立野ダムによらない自然と生活を守る会 代表 中島康
ダムによらない治水・利水を考える県議の会 代表 西 聖一
立野ダムによらない白川の治水を考える熊本市議の会 代表 田上辰也
代表連絡先 熊本市西区島崎4丁目5-13 中島康 電話 090-2505-3880

「立野ダムの洪水調節(CG動画)」等に関する 公開質問状(その6)

国交省動画「立野ダムの洪水調節」より
流木等捕捉施設。

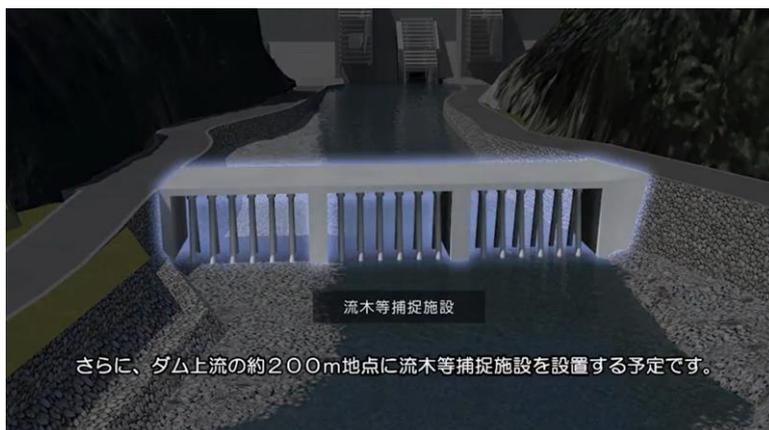
動画では「流れてきた流木や大き目の石は上流に設置される流木等捕捉施設(スリットダム)で捕捉される」とのことだが、何m³の流木まで対応できる計画なのか。国交省資料(立野ダム建設事業の検証に係る検討「放流孔の閉塞対策について」平成24年10月)によると、この流木捕捉施設は、高さ5m×幅42mなので、100mにわたり流木や土砂、岩石等をためたとしても $5 \times 42 \times 100 \div 2 = \text{約} 1 \text{万} \text{m}^3$ しかためることができない。一方で、7月14日付日経新聞によると、今回の豪雨災害で復旧を妨げている流木について福岡県は、朝倉市と東峰村で少なくとも36万m³との推計値を公表した。平成24年の九州北部豪雨と熊本地震後の豪雨で、立野地点を通過した流木は何m³と計算しているのか。大き目の石とは、直径何mまでの石を想定しているのか。岩が動くことを想定していないのか。

国交省動画「立野ダムの洪水調節」よりスクリーン。

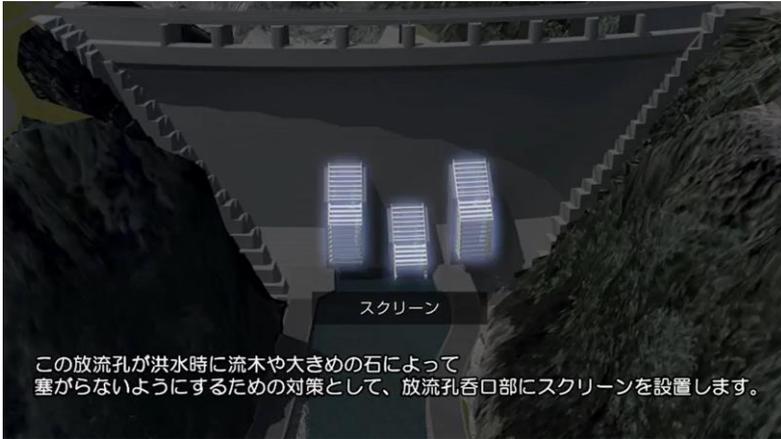
動画では「この放流孔が洪水時に流木や大き目の石によってふさがらないようにするための対策として、放流孔呑口部にスクリーンを設置する」とのことだが、スクリーンのすき間は何cmなのか。この動画にスクリーンの縦の部材が描かれていないのはなぜなのか。洪水時に流木などがスクリーンに貼りつき、食い込む恐れはないのか。ちなみに、国交省資料(立野ダム建設事業の検証に係る検討「放流孔の閉塞対策について」平成24年10月)によると、このスクリーンの有効幅は9.4m。約50のすき間があるので、1つのすき間は約20cmと思われる。

国交省動画「立野ダムの洪水調節」よりダムの水位が流木等捕捉施設を超え、流木がダム本体へ向かう状況。上段の放流孔(穴)は全く水没していない。

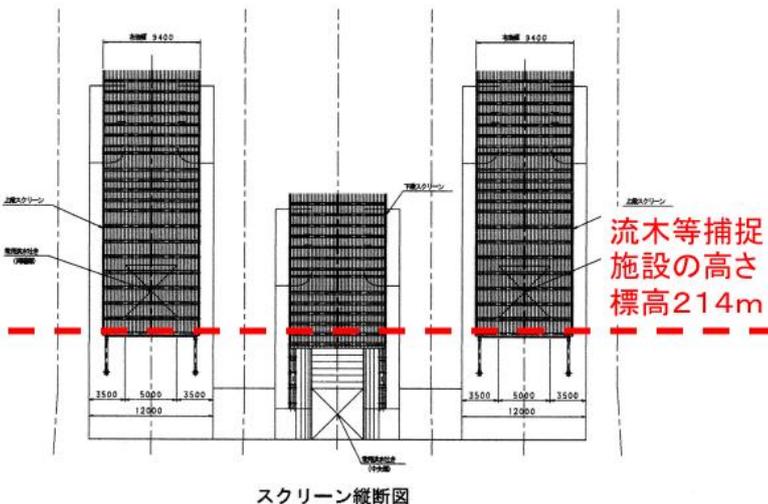
動画では「ダムの貯水位が上がると、上流に設置した流木等捕捉施設の高さを超え、捕捉された流木の多くは水面上に浮かびダム堤体方面にゆっくりと流れていく」とのことだが、流木等捕捉施設の上端は標高214m。上段の放流孔(穴)の下端は標高215mであり、ダム湖の水位が流木等捕捉施設を超えた時点で、上段の放流孔(穴)は全く水没していない。つまり、流木等捕捉施設は上段の放流孔には全く機能しない。この点についての見解を伺いたい。

流木等捕捉施設の上端の標高は214m(左図点線で記入)であり、上段の放流孔(穴)の下端の標高215mより低い。つまり、流木等捕捉施設は上段のスクリーンには何ら機能しない
